## Rapport de contrôle d'installations électriques à basse et à très basse tension

RÉF. 72/2024/59167/01:3

DATE DU CONTRÔLE 19/03/2024 AGENT VISITEUR Benoît Carlier  
 ADRESSE DU CONTRÔLE Rue des Chanterelles 239 - 4100 Seraing TYPE DE CONTRÔLE Visite de contrôle vente ancienne installation (8.4.2)

## Croquis de position élémentaire et descriptif sommaire des tableaux

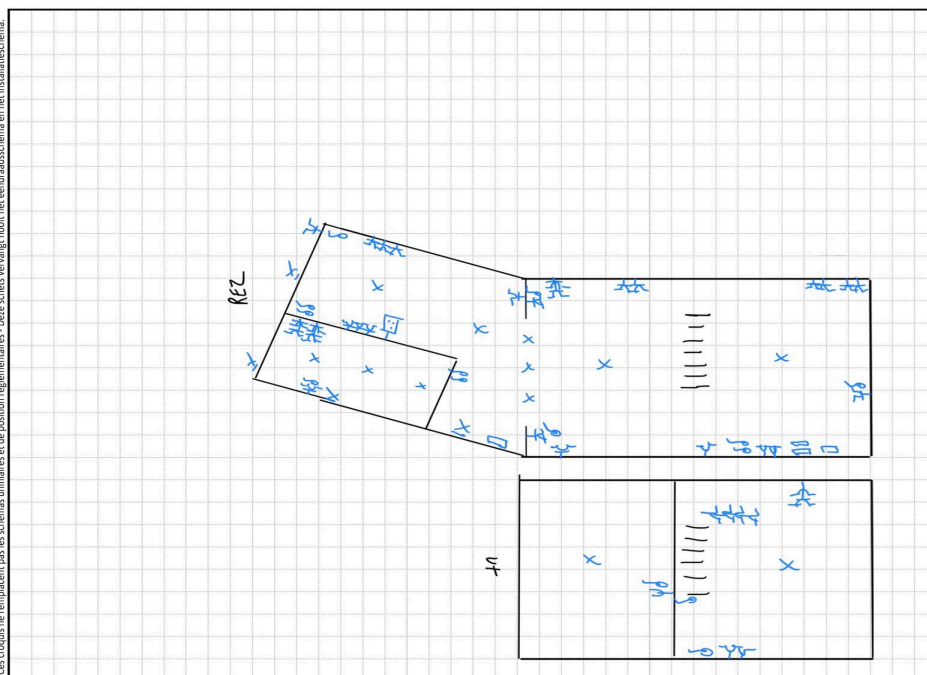
Le ou les socles de prise en défaut sont localisés dans toutes les pièces  
 Circuits en défauts d'isolement TD 8 modules: 3ème en partant de droite
